Commission économique pour l'Europe**Comité des transports intérieurs****Forum mondial de l'harmonisation
des Règlements concernant les véhicules****Groupe de travail de l'éclairage et de la signalisation lumineuse****Quatre-vingt-deuxième session**

Règlements n^{os} 37 (Lampes à incandescence), 99 (Sources lumineuses à décharge), 128 (Sources lumineuses à diodes électroluminescentes) et Résolution d'ensemble sur une spécification commune des catégories de sources lumineuses**Proposition d'amendement à la Résolution d'ensemble
sur une spécification commune des catégories
de sources lumineuses (R.E.5)****Communication de l'équipe spéciale des sources lumineuses
de substitution et de remplacement***

Le texte ci-après, établi par l'équipe spéciale des sources lumineuses de substitution et de remplacement, vise à introduire une nouvelle catégorie de sources lumineuses à diode électroluminescente (DEL) de substitution H11/LED destinées à l'éclairage de la route. Les dispositions techniques sont fondées sur les critères d'équivalence (document informel GRE-80-02), modifiés pour les besoins des sources lumineuses qui servent à éclairer les routes (document informel GRE-82-03). Les modif

Après la feuille C5W/LED/4, ajouter les nouvelles feuilles H11/LED/1 à 7, comme suit : (voir les pages ci-après ; une page par feuille).

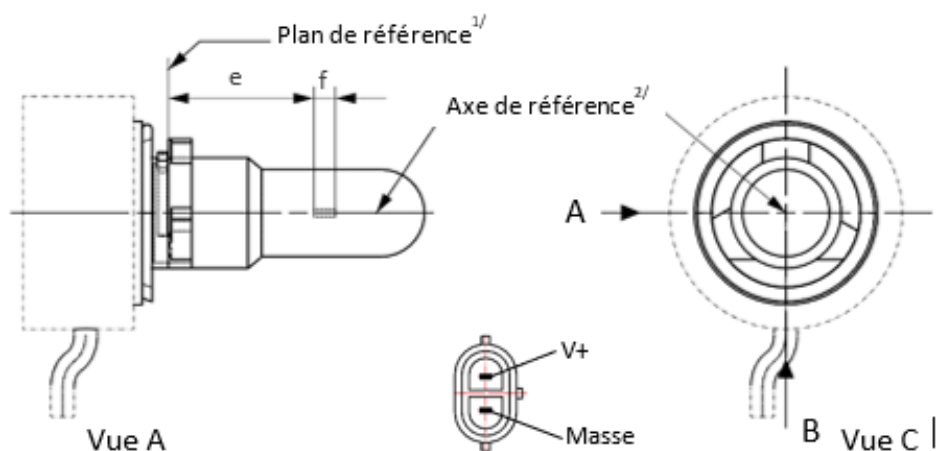
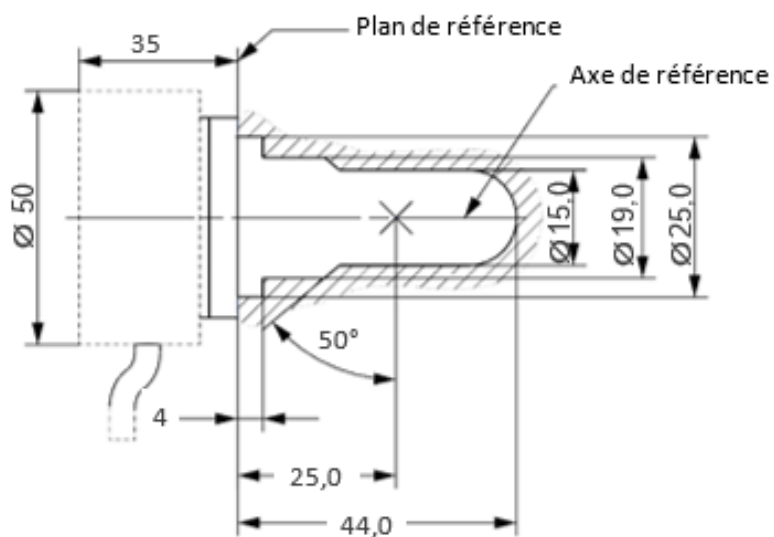
Les dessins n'ont pour but que d'illustrer les principales dimensions (en mm) de la source lumineuse à DEL.

^{3/} La source lumineuse à DEL ne doit pas dépasser l'enveloppe comme indiqué sur la figure 2.

Figure 4 :
Définition de la zone d'émission de lumière au moyen du gabarit (dimensions indiquées dans le tableau 2)

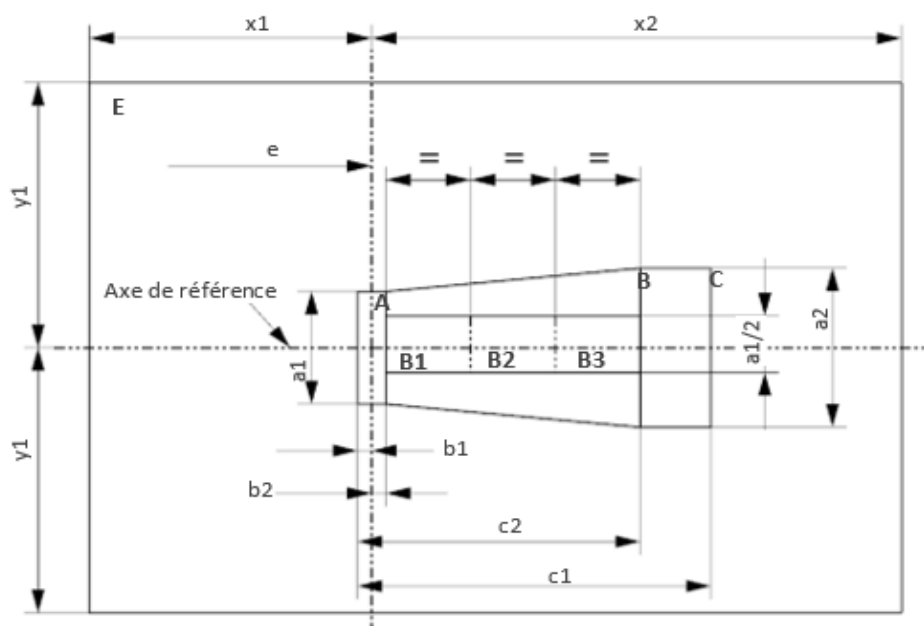
L'emplacement de la zone d'émission de lumière est contrôlé à la tension d'essai, au moyen du gabarit de positionnement défini à la figure 4, qui montre les projections depuis la vue B (voir feuille H11/LED/1, fig. 1) et depuis les vues A et -A (voir feuille H11/LED/1, fig. 1), à savoir le long des plans C, C₀, C₉₀ et C₂₇₀ (tels qu'ils sont définis à la figure 6).

- Pour la superficie totale du gabarit, le rapport $(A+B+C)/E$ doit être supérieur ou égal à 90 % (pour les sources lumineuses étalon, le minimum est de 95 %) ;
- Pour la zone A, le rapport $A/(A+B+C)$ doit être inférieur ou égal à 10 % ;
- Pour les zones B₁, B₂ et B₃, les rapports B₁/B, B₂/B et B₃/B doivent être chacun supérieurs ou égaux à 15 % ;
- Pour la zone B, le rapport $B/(A+B+C)$ doit être supérieur ou égal à 72 % (pour les sources lumineuses étalon, le minimum est de 75 % et le maximum de 85 %) ;
- Pour la zone C, le rapport $C/(A+B+C)$ doit être inférieur ou égal à 22 %.

Figure 5:
Définition de la zone D au moyen du gabarit (dimensions indiquées dans le tableau 2)

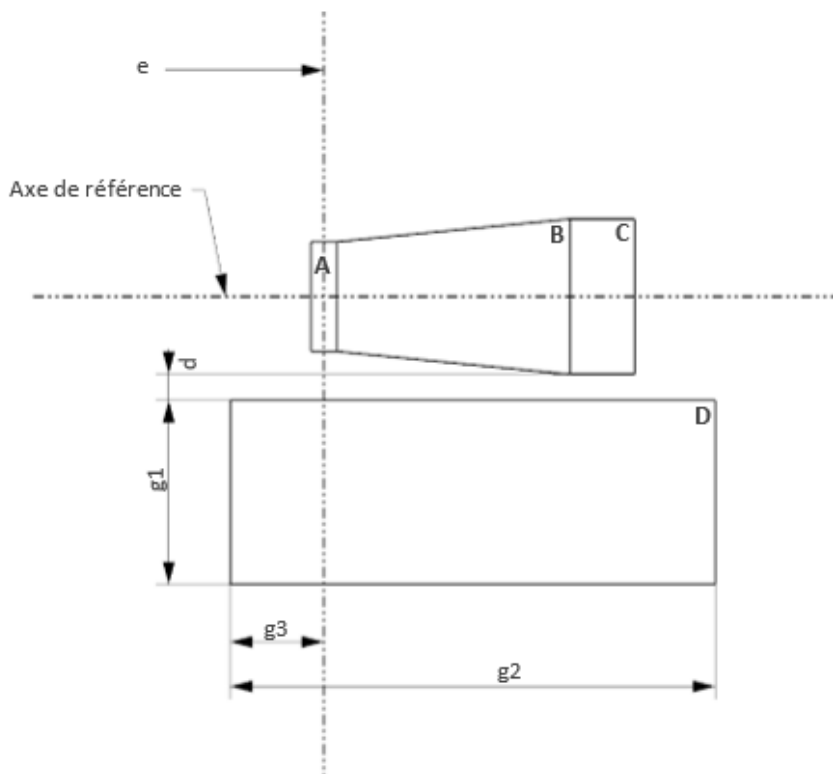
Le contraste est contrôlé à la tension d'essai, au moyen du gabarit de positionnement défini à la figure 5, qui montre les projections depuis les vues A et -A (voir feuille H11/LED/1, fig. 1), à savoir le long des plans C, C₉₀ et C₂₇₀ (tels qu'ils sont définis à la figure 6).

Le contraste correspond à la proportion du flux lumineux total émis dans ces directions de visée depuis les zones correspondantes (A+B+C) et D. La valeur du contraste $(A+B+C)/D$ doit se situer dans les limites spécifiées dans le tableau 1 (voir la figure 5 pour la définition de la zone D).

Figure 6

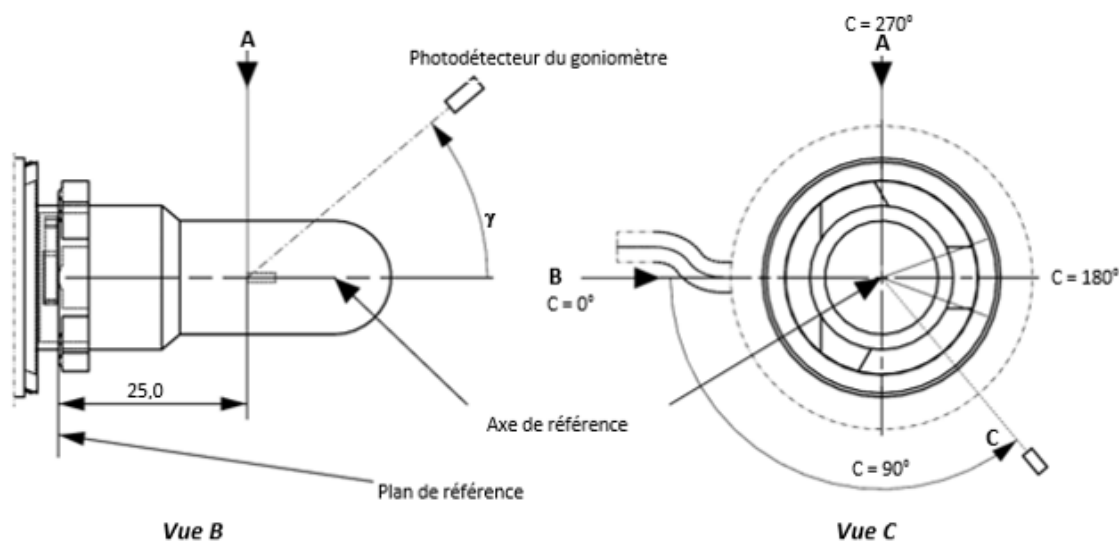
L'essai ci-après vise à déterminer la répartition normalisée de l'intensité lumineuse de la source lumineuse dans les plans C tels qu'indiqués à la figure 6, à la tension d'essai. L'intersection de l'axe de référence et du plan qui est parallèle au plan de référence à une distance de $e = 25,0$ mm est utilisée comme origine du système de coordonnées.

La source lumineuse est montée sur une plaque au moyen des douilles correspondantes. La plaque est fixée sur le plateau du goniomètre au moyen d'une patte de fixation, de manière que l'axe de référence de la source lumineuse soit dans l'alignement de l'un des axes de rotation du goniomètre. Le réglage de mesure correspondant est décrit à la figure 6.

Les mesures doivent être effectuées dans les plans C pour lesquels la ligne d'intersection coïncide avec l'axe de référence de la source lumineuse. Les points d'essai pour chaque plan et l'angle polaire γ sont précisés dans le tableau 3.
